発電用原子力設備規格 設計・建設規格（2020年版） JSME S NC1-2020

設計・建設、材料及び溶接に係る日本機械学会の
規格の技術評価に関する第4回検討チーム会合に
おける日本機械学会への説明依頼事項への回答

2023年10月2日

(一社)日本機械学会 発電用設備規格委員会
原子力専門委員会 設計・建設分科会

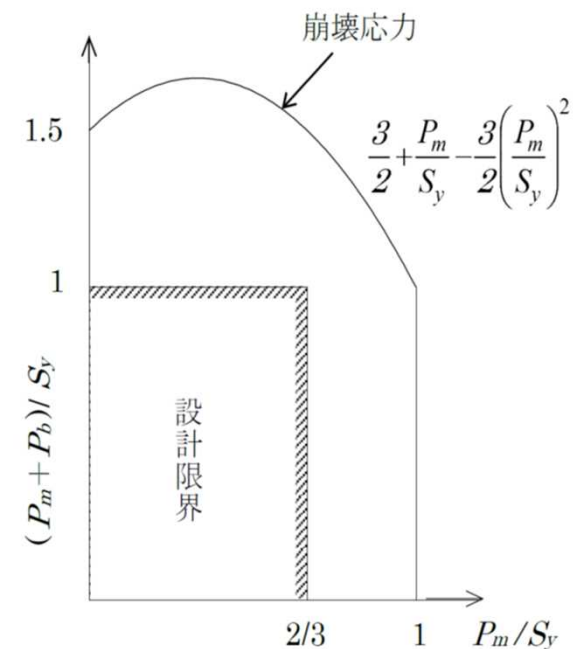
- 技術基準規則では、運転状態Ⅰ、Ⅱに対して、全体的な変形を弾性域に抑えることという要求がある。作用荷重が降伏点をF値として算出した崩壊荷重の3分の2以下としているが、必ずしも全体的な変形を弾性に抑えるという要求を満たしているかは自明ではない。極限解析における崩壊荷重は、2倍勾配法で求めており、弾性域を超えたところで設定されている。この3分の2が弾性域といえるかは、個別に確認しないと分からないのではないか。
- 技術基準規則では、運転状態Ⅲに対して、全体的な塑性変形が生じないこと、ただし、構造上の不連続部における局所的な塑性変形はこの限りではない、という要求がある。極限解析は、降伏点F値として算出するので崩壊荷重以下になるとのことだが、技術基準規則では、構造上の不連続部における局所的な塑性変形のみを許容している。極限解析で算出した場合、どこで降伏するかは分からないので、構造上の不連続部で塑性変形が起きるとは限らないのではないか。

- 単純梁の曲げの場合、降伏点をF値として求めた極限解析による崩壊荷重は、全断面が降伏し塑性崩壊するときのモーメント(M_p)を算出することとなります。表面が降伏点に達するときのモーメント(M_y)は、この M_p よりも小さく、矩形断面で1/1.5、支持構造物で一般的に用いられるH型鋼では1/1.1程度となります(次ページ以降参照)。
- 従って、二倍勾配法で求めた崩壊荷重を1.5で除して求めた値(崩壊荷重の3分の2)を許容荷重とし制限することで、弾完全塑性体の崩壊応力に対して、膜+曲げ応力に対しては安全率は一定ではないものの、十分安全側に設計限界を定めています。
- 一般的な部材では、構造上の不連続部があればそこに応力集中が生じ一般部より先に構造不連続部に降伏が生じることになりますが、これは局部的で部材全体の挙動には影響を及ぼさないため、個別に確認するまでもなく、全体的な変形は弾性範囲内に抑えられることとなります。
